เรื่อง ลงนามในสัญญาจ้าง (ฉบับแก้ไขเพิ่มเติม ครั้งที่ ๑)

ตามที่ องค์การบริหารส่วนจังหวัดขอนแก่น ได้อนุมัติแก้ไขสัญญาจ้าง โครงการก่อสร้างถนนคอนกรีตเสริมเหล็ก สายบ้านเก่าขาม หมู่ที่ ๖ ตำบลศรีสุข - ทางหลวงแผ่นดินหมายเลข ๒๒๘ อำเภอสีชมพู จังหวัดขอนแก่น ซึ่งทางหุ้นส่วนจำกัด ผ่องตระกูล เป็นผู้รับจ้าง วงเงินตามสัญญาจำนวน ๔๙๕,๐๐๐.๐๐ บาท (สี่แสนเก้าหมื่นห้าพันบาทถ้วน) และได้แจ้งให้ผู้รับจ้างมาลงนามในสัญญาจ้างก่อสร้าง (ฉบับแก้ไขเพิ่มเติม ครั้งที่ ๑) ตามหนังสือองค์การบริหารส่วนจังหวัดขอนแก่น ที่ ขก ๕๑๐๒๑/๑๑๑๑๔ ลงวันที่ ๔ กันยายน ๒๕๖๙ นั้น

สัญญาจ้างก่อสร้าง  
(ฉบับแก้ไขเพิ่มเติม ครั้งที่ ๑)

เรื่อง ขออนุมัติแก้ไขสัญญาจ้าง

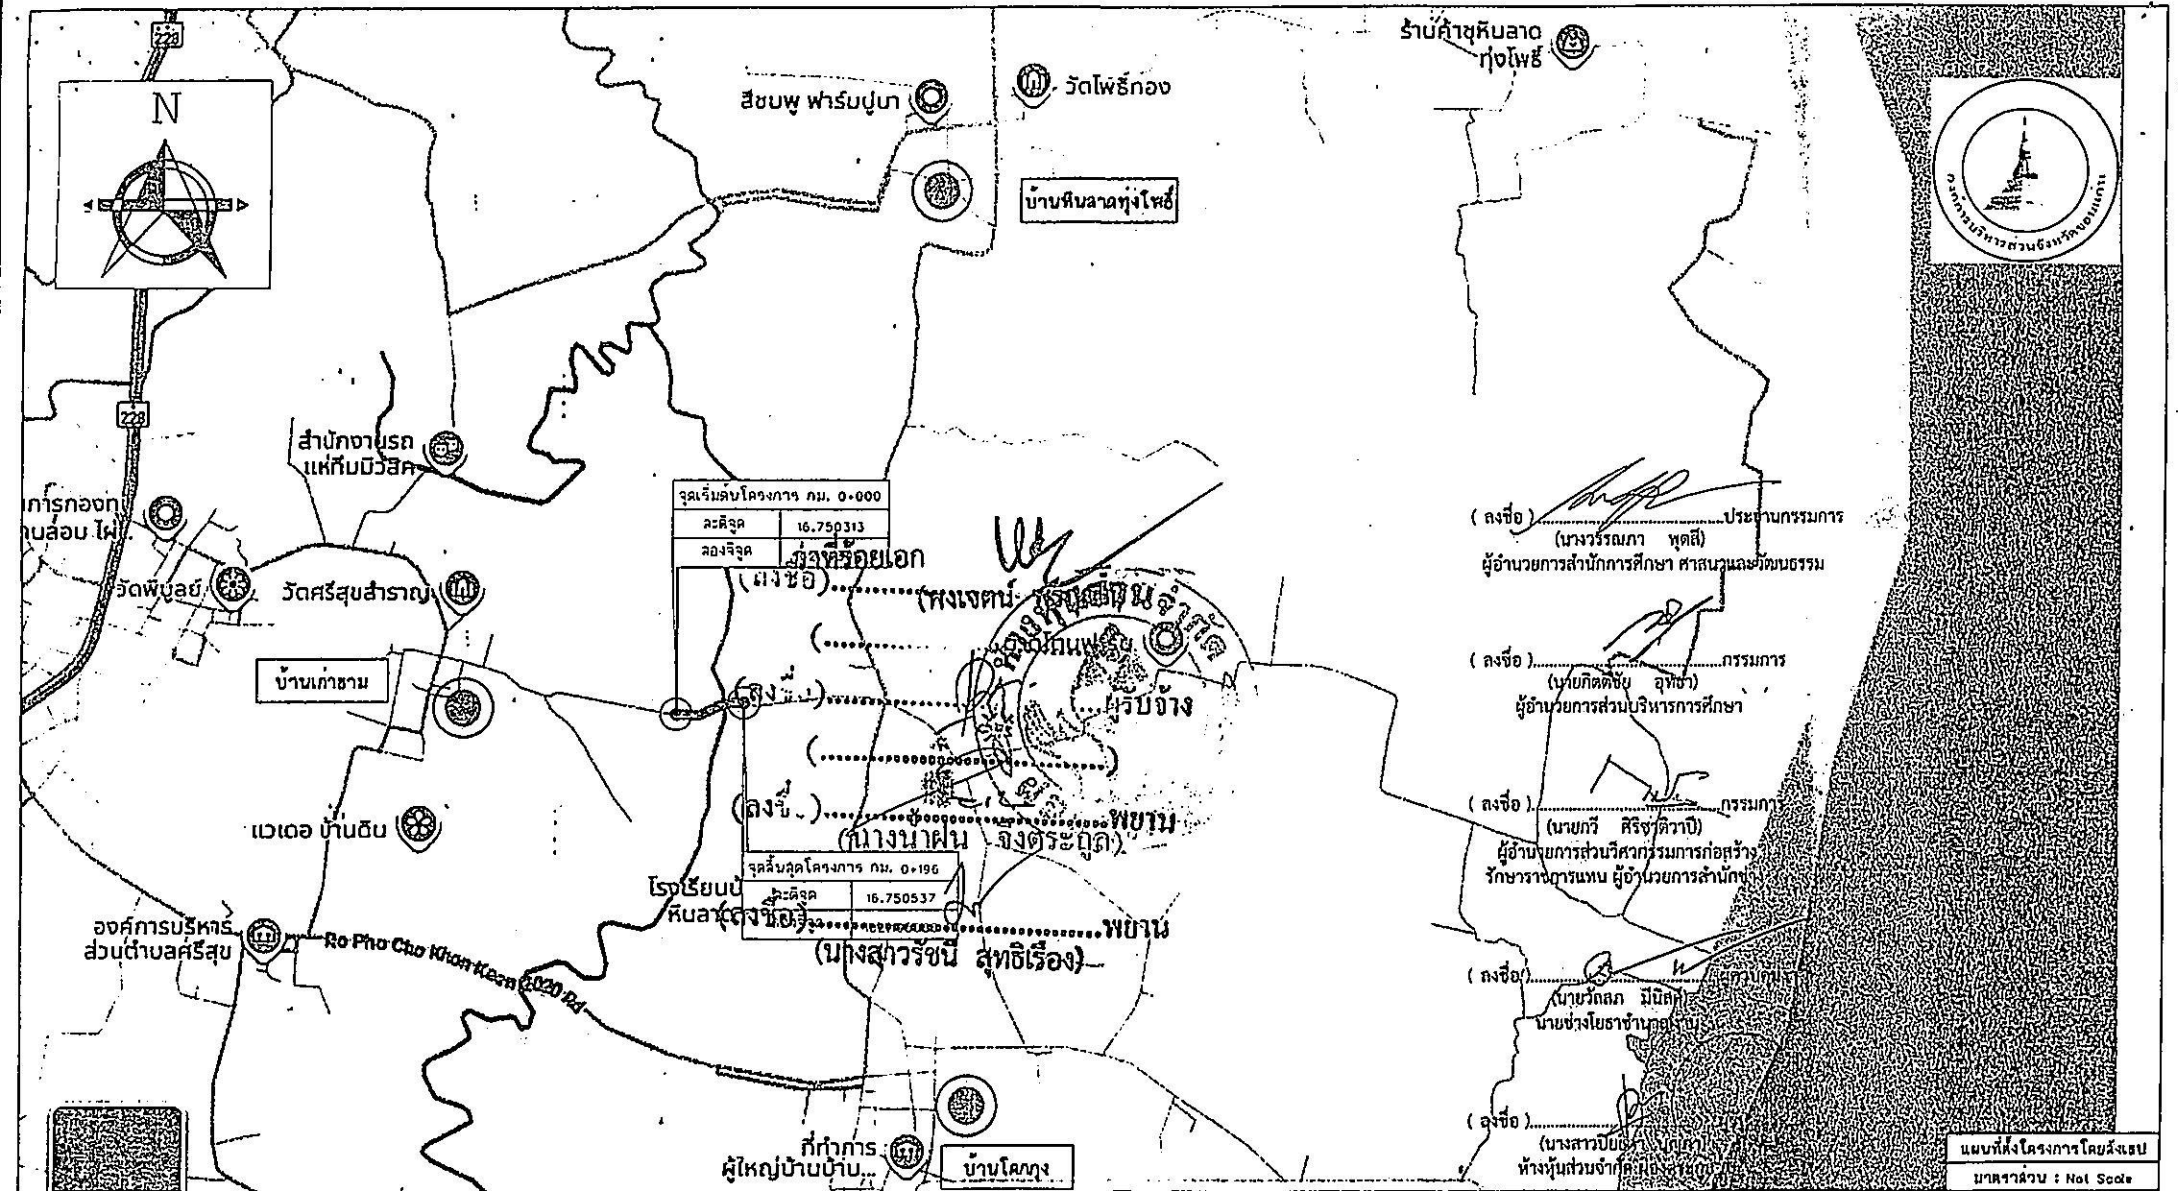
๔.๑ การแก้ไขแบบรูปรายการ มีรายละเอียด ดังนี้

จากเดิม

จุดเริ่มต้นโครงการ ๐+๐๐๐ จุดพิภักดิ์ ละติจูด ๑๖.๗๕๐๖๕๐ ลองจิจูด ๑๐๒.๑๙๒๒๒๒

จุดสิ้นสุดโครงการ กม.ที่ ๐+๑๙๖ จุดพิภักดิ์ ละติจูด ๑๖.๗๕๐๒๘๑ ลองจิจูด ๑๐๒.๑๙๓๙๖๘

แก้ไขเป็น

จุดเริ่มต้นโครงการ ๐+๐๐๐ จุดพิภักดิ์ ละติจูด ๑๖.๗๕๐๓๑๓ ลองจิจูด ๑๐๒.๑๙๓๙๑๓

จุดสิ้นสุดโครงการ พิกัดใหม่ กม.ที่ ๐+๑๙๖ จุดพิภักดิ์ ละติจูด ๑๖.๗๕๐๕๓๗ ลองจิจูด ๑๐๒.๑๙๕๖๘๖

ซึ่งการเปลี่ยนจุดดำเนินการครั้งนี้อยู่ในวัตถุประสงค์เดิมของสัญญา ปริมาณงานไม่เปลี่ยนแปลง วงเงินตามสัญญาเดิม (รายละเอียดตามบัญชีเปรียบเทียบปริมาณงานและแบบรูปรายการก่อสร้าง) ซึ่งนายกองค์การบริหารส่วนจังหวัดขอนแก่น ได้อนุมัติและให้ความเห็นชอบตามที่คณะกรรมการตรวจรับพัสดุเสนอ รายละเอียดตามหนังสือ ที่ ขก ๕๑๐๐๕.๕/๔๒๕๙ ลงวันที่ ๔ สิงหาคม ๒๕๖๙
